**Сводка отзывов членов ТК 357 к окончательной редакции проекта ГОСТ ISO 17636-2  
«Неразрушающий контроль сварных соединений. Радиографический контроль. Часть 2. Способы рентгено- и гаммаграфического контроля с применением цифровых детекторов» (на основе ISO 17636-2:2022, IDT)**

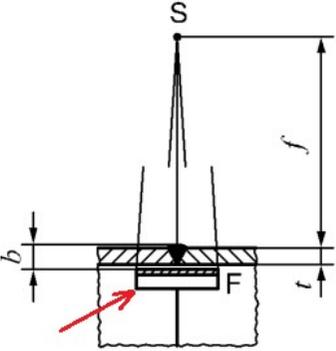
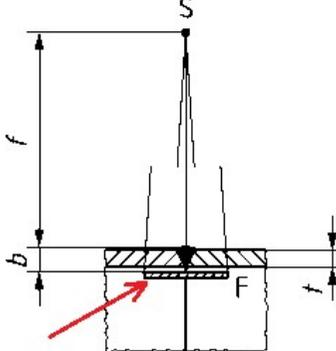
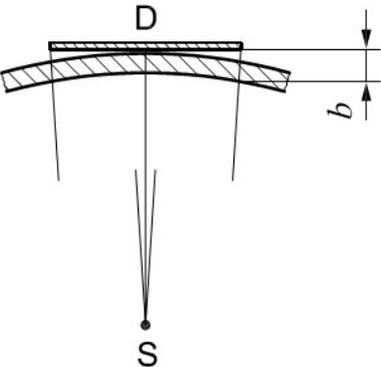
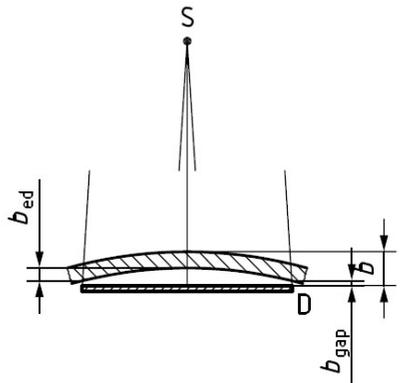
90	6.7.3, b), шестой абзац	ТК 371 № 547 от 28.03.2025	Идентификационные номера, и при применении, свинцовая буква «F» не должны располагаться в зоне контроля, за исключением случая, когда геометрическая	Изложить единообразно с 1 частью Маркировочные знаки и свинцовая литера F (при ее применении) не должны находиться в WAE, за исключением случая, когда геометрическая форма объекта контроля не позволяет это сделать.	<b>Принято в редакции</b> «Маркировочные знаки (при их применении), свинцовая литера F не должны располагаться в зоне сварного соединения для оценки WAE,

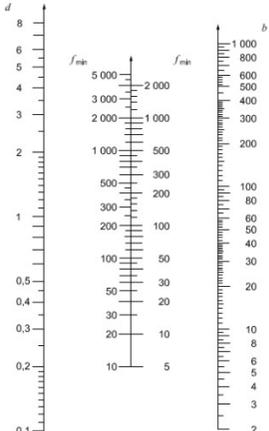
142	7.2.1	ТК 371 № 547 от 28.03.2025	<p>В тех случаях, когда имеется изменение толщины по контролируемой области объекта, может быть использован модифицированный способ с более высоким напряжением, но при чрезмерно высоком напряжении на трубке происходит потеря чувствительности контроля.</p>	<p>Редакционная правка. Defect detection sensitivity – выявляемость дефектов, а не чувствительность контроля. «В тех случаях, когда имеется изменение толщины по контролируемой области объекта, может быть использован модифицированный способ с более высоким напряжением, но при чрезмерно высоком напряжении на трубке происходит потеря выявляемости дефектов.»</p>	<b>Принято</b>
143	7.2.1, рисунок 20	ПАО «ТМК» эл. письмо от 14.03.25 ВТЗ	<p>П р и м е ч а н и е – расчеты для кривых описаны в приложении Е</p>	<p>Исправить «приложении Е» на «приложении G»</p>	<b>Принято</b>
144	7.2.2	ТК 371 № 547 от 28.03.2025	<p>На тонких стальных образцах гамма-излучение от источников Se 75, Ir 192 и Co 60 не позволяет получить цифровые радиографические снимки (радиограммы) с такой же хорошей чувствительностью контроля, как при рентгеновском излучении, с использованием необходимых технических параметров.</p>	<p>Аналогично предыдущему замечанию. Также в новой редакции убрали «сталь». «На тонких деталях гамма-излучение от источников Se 75, Ir 192 и Co 60 не позволяет получить цифровые радиографические снимки (радиограммы) с такой же хорошей выявляемостью дефектов, как при рентгеновском излучении, с использованием необходимых параметров контроля.»</p>	<b>Принято</b>
